Enquête publique relative à la sécurisation de la ressource en eau brute

Mémoire en réponse au Procès-verbal de synthèse du Commissaire-enquêteur

2.3. Observation CE-03

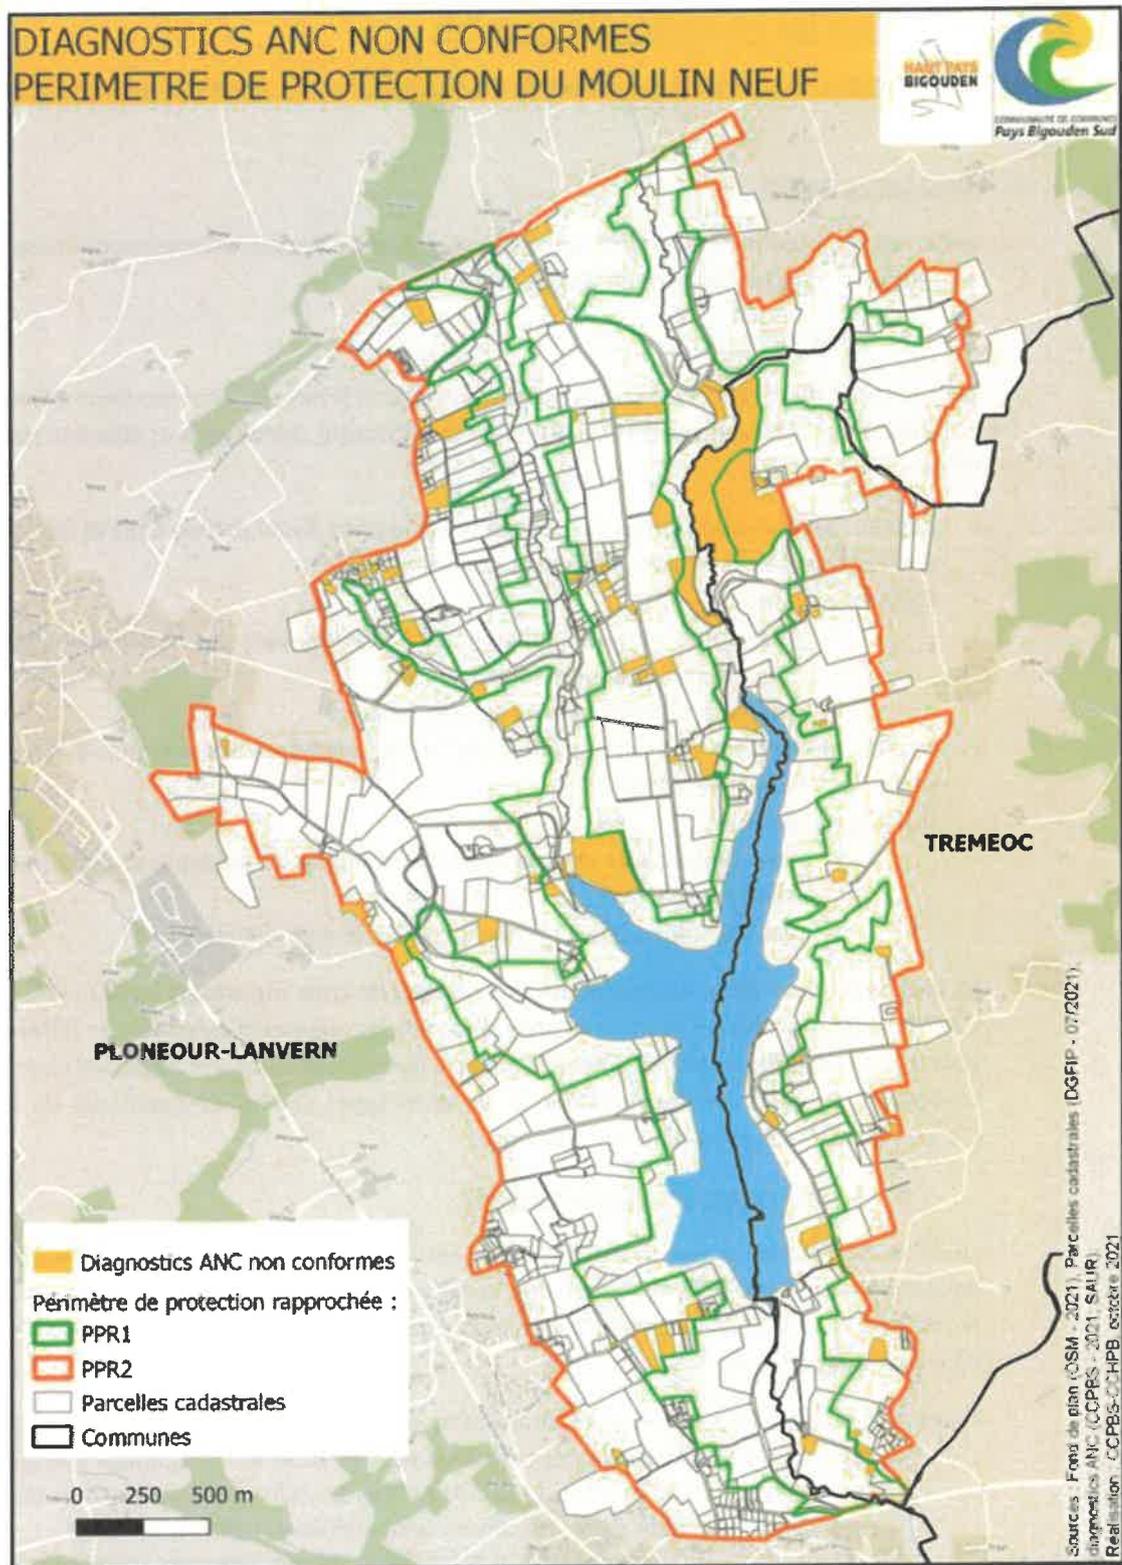
Sur le bassin versant amont, il n'a pas été recensé d'incident majeur qui aurait pu causer une dégradation de la qualité des eaux brutes et un arrêt de la production dans la dernière décennie.

L'inventaire des bonnes pratiques, réalisé par la CCPBS en 2014 sur le bassin versant amont, n'a pas mis en évidence de risques pour la qualité des eaux brutes.

Bilan des installations d'assainissement non collectif PLONEOUR-LANVERN et TREMEOC

La CCHPB est compétente en matière d'assainissement sur la commune de PLONEOUR-LANVERN. Elle a mené une campagne de contrôle de bon fonctionnement en 2016 en priorisant ceux situés dans les périmètres de protection. Le courrier d'accompagnement précisait aux usagers cette localisation et que des aides à la réhabilitation à hauteur de 60 % pouvaient être mobilisées.

Depuis 2018, la CCPBS est compétente en matière d'assainissement sur la commune de TREMEOC. Sur la zone des périmètres, depuis 2016, 4 installations ont été réhabilitées en périmètres de protection. Sur les dispositifs d'ANC non conformes identifiés sur le secteur (voir carte ci-après), aucun n'est polluant.
